INFORME TECNICO No. AZC-2022-002 REGULARIZACION DE TRAZADO VIAL DE LA CALLES “S/N”, “S6C”, “E20F” y “GUIDO URBINA” DEL BARRIO “MIRAVALLE - PUENGASI”

INFORMACIÓN GENERAL			
Nombre del solicitante o proyecto técnico		Concejala Abg. Mónica Sandoval	
Barrio	Miravalle	Predio	
Sector	Puengasí	Clave Catastral	20805
ANTECEDENTES			
<p>Por disposición de la señora Concejala Abg. Mónica Sandoval, presidente de la Comisión de Uso de Suelo, conforme lo establecido en el artículo 50 del Código Municipal para el Distrito Metropolitano de Quito, considerando la resolución del Concejo Metropolitano No. C 075-2022, de 30 de junio de 2022, mediante la cual se resolvió "(...) <i>devolver a la Comisión de Uso de Suelo, los informes Nos. IC-CUS-2022- 017, IC-CUS-2022-021 y IC-CUS-2022-033, con el fin de que se realice un análisis exhaustivo de las observaciones formuladas por la Contraloría General del Estado, en lo que se refiere a la regularización de trazados viales; y de ser el caso, se proceda a realizar las reconsideraciones que correspondan</i>", y de conformidad con lo establecido en la Resolución Nro. 062-CUS-2022 de la Comisión de Uso de Suelo, solicita que, se remita los informes técnicos o

Imagen Plano Aprobado / Plano Restitución

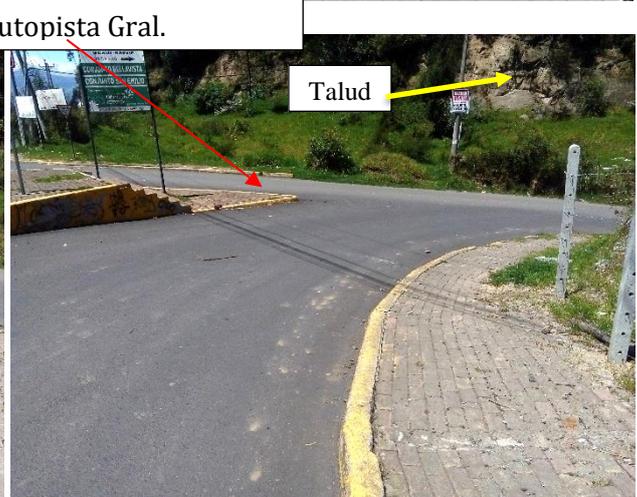
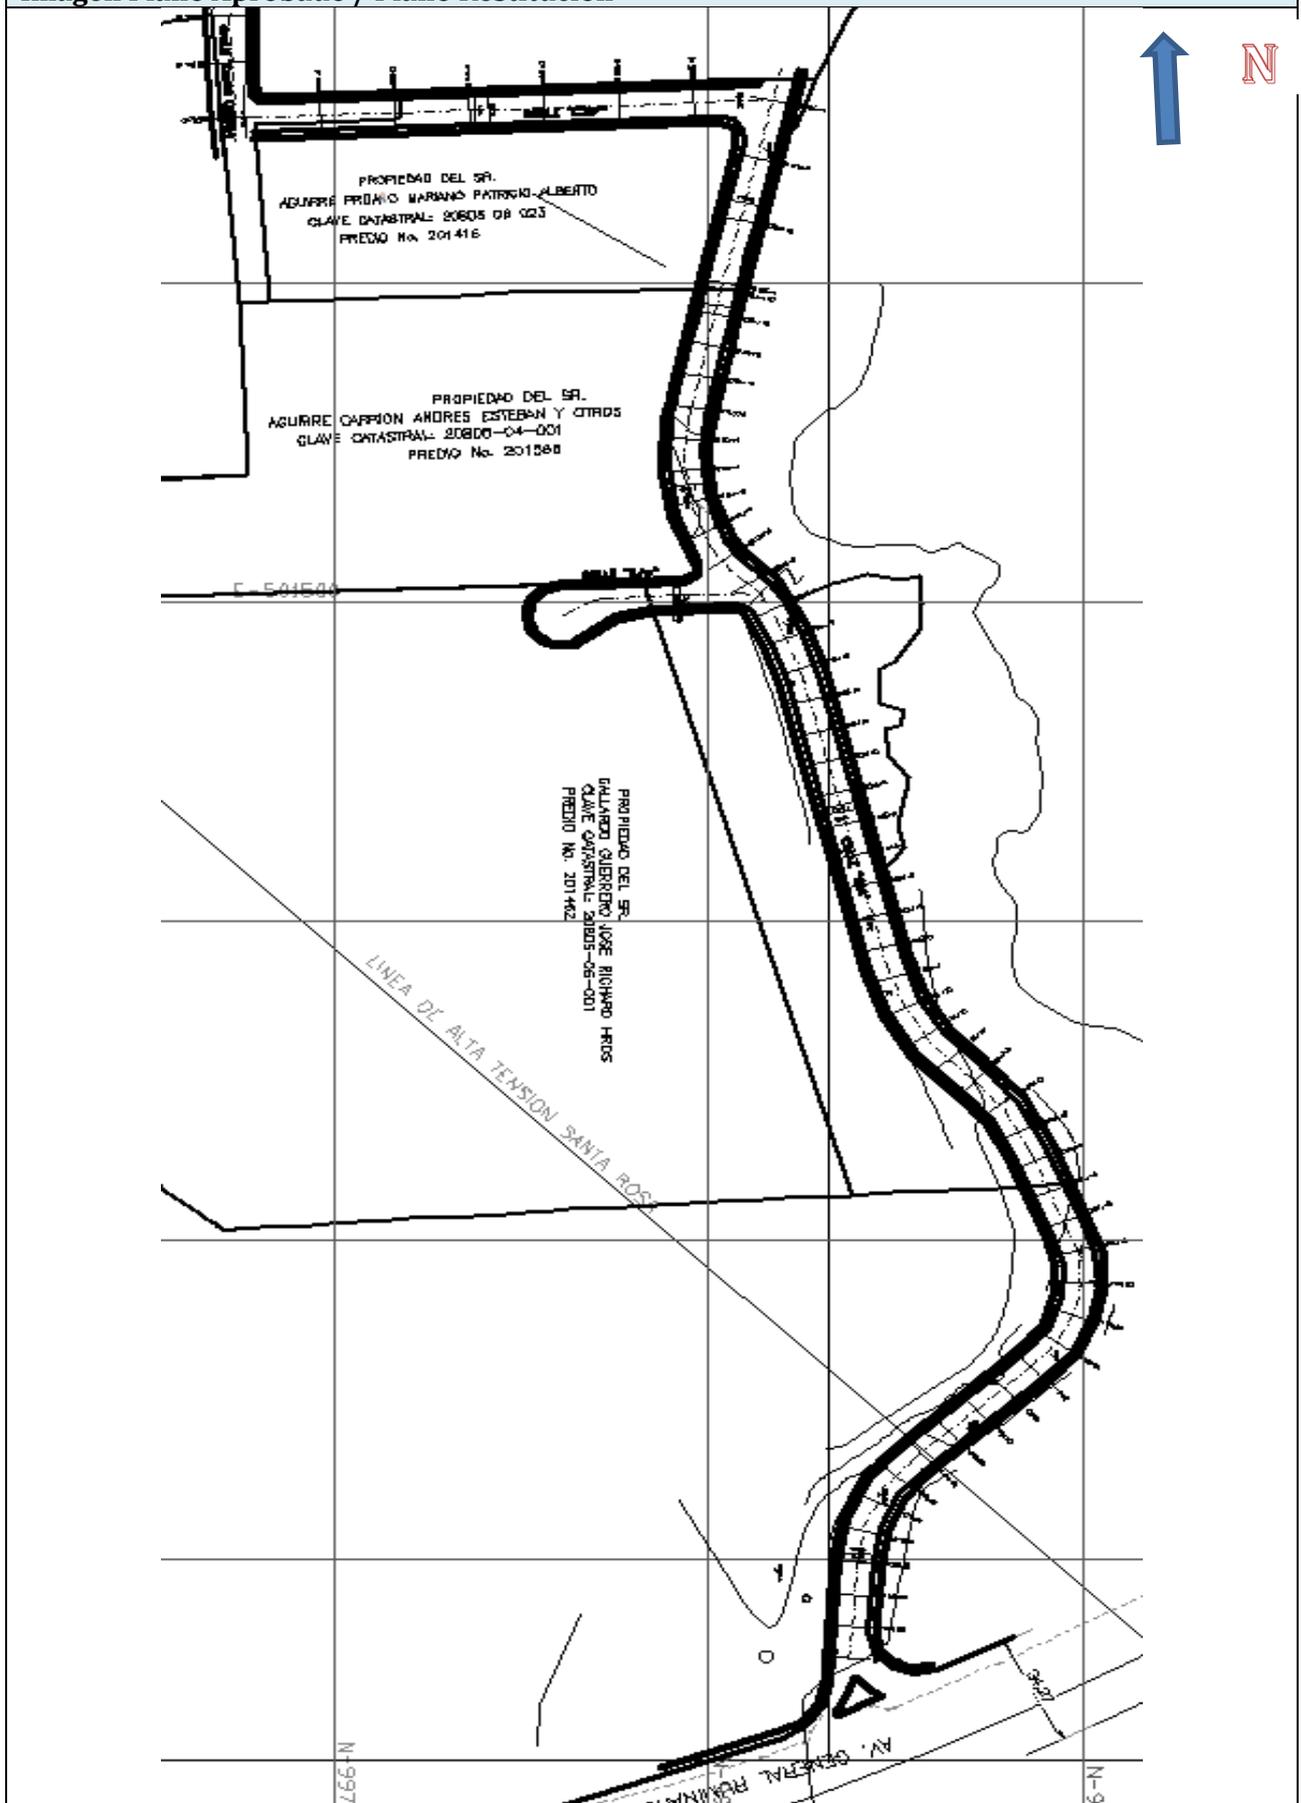
Es importante indicar que esta propuesta de trazado vial se acoge a la Nota 6 del cuadro No. 1 de las Reglas Técnicas de Arquitectura y Urbanismo, que se refiere a las Especificaciones mínimas para vías Urbanas, la cual indica, *“Las vías existentes para su regularización deberán acogerse a las características de las tipologías señaladas en el presente cuadro independientemente de su longitud, caso contrario será el Concejo Metropolitano quien autorice los casos específicos”*.

En tal razón, la Administración Zonal Centro “Manuela Sáenz”, a través de la Dirección de Gestión del Territorio, se ratifica en el contenido del Informe Técnico No. AZC-2021-001 y emite **INFORME TÉCNICO FAVORABLE**, para la Regularización del trazado vial de la calle S6C (abscisa 0+000 hasta 0+702.86), calle Guido Urbina (abscisa 0+702.86 hasta 0+992.44), tramo comprendido entre la autopista Gral. Rumiñahui y calle Guido Urbina (S7) y aprobación del trazado vial de la calle S/N, ubicadas en el sector Miravalle de la parroquia Puengasí, con el propósito de mantener uniformidad con la trama vial consolidada y permitir libre movilidad hacia barrios circundantes.
